Punto 3.0

Proposta di variante al Piano di Zonizzazione Acustica del Territorio Comunale - Scala 1:2000

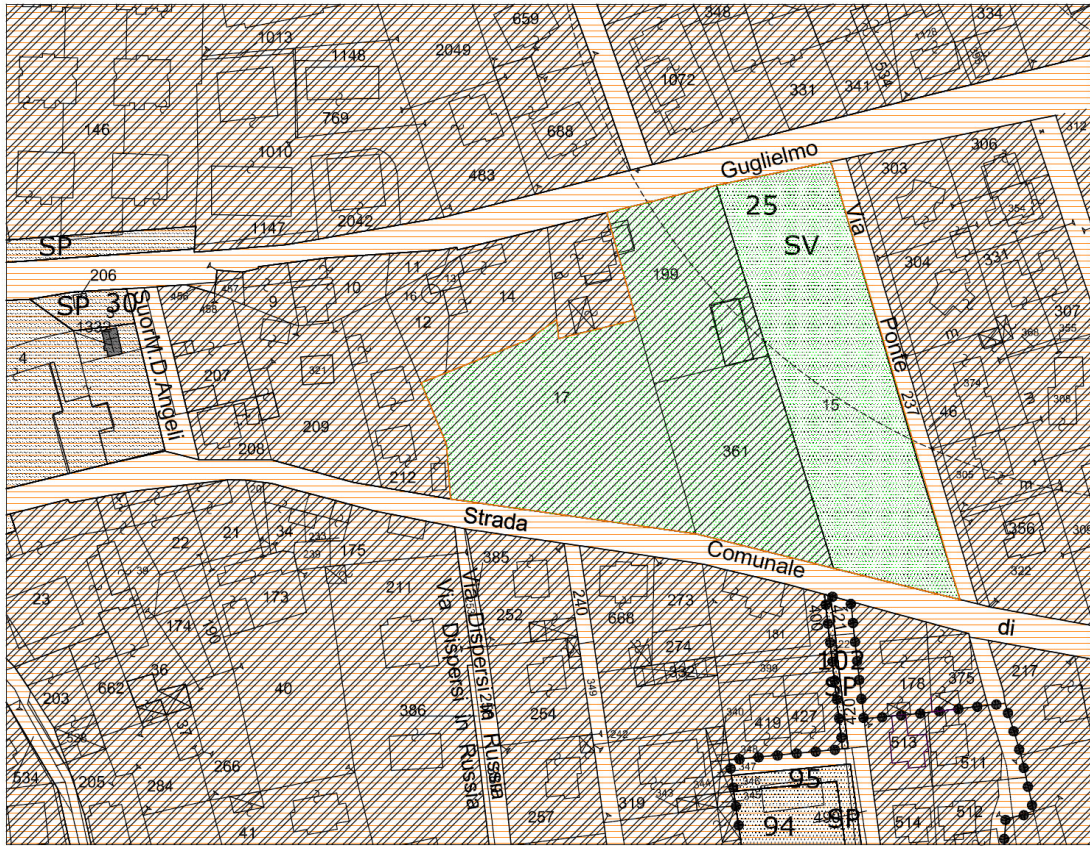
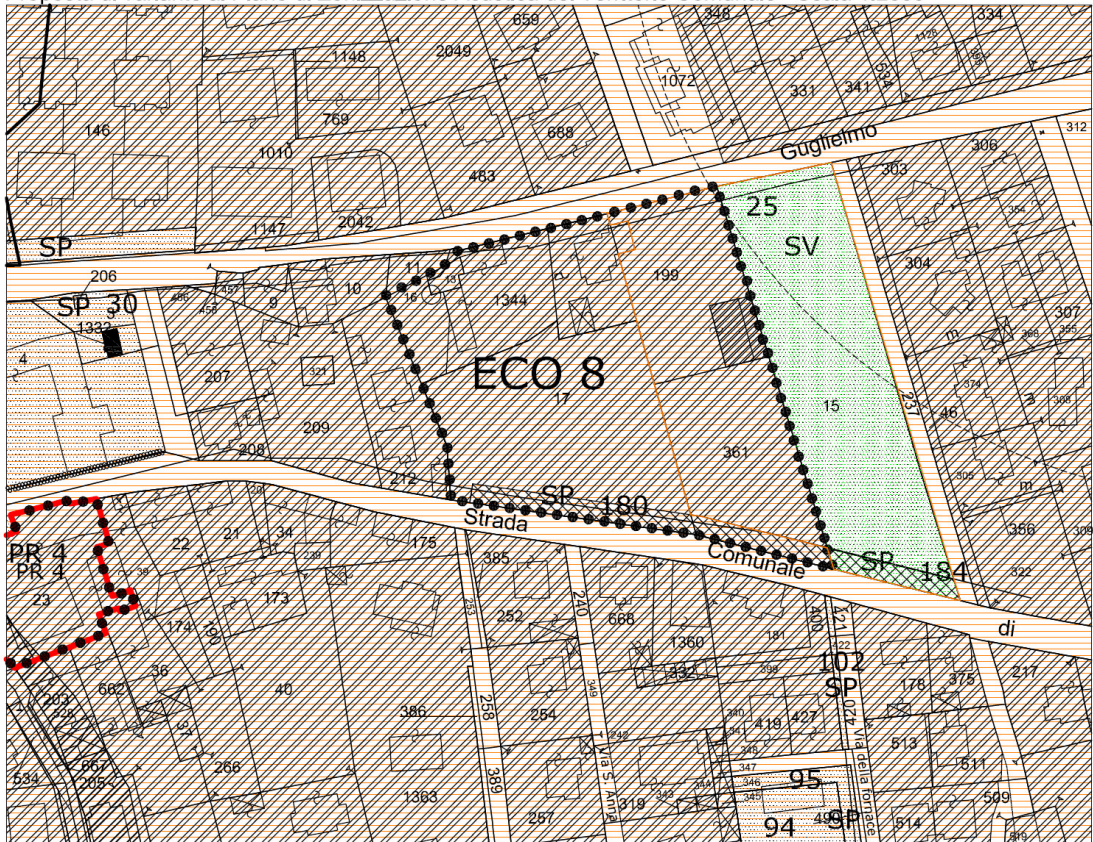
Riguardo a detto punto non vi sono state delle osservazioni per quanto riguarda la zonizzazione acustica, ma la valutazione delle osservazioni dei privati ha comportato una modifica nella perimetrazione della subarea ECO 8 che viene ampliata. Tale modifica riduce ulteriormente l'area di classe acustica I a favore della classe III che comprende così tutta la subarea in oggetto.
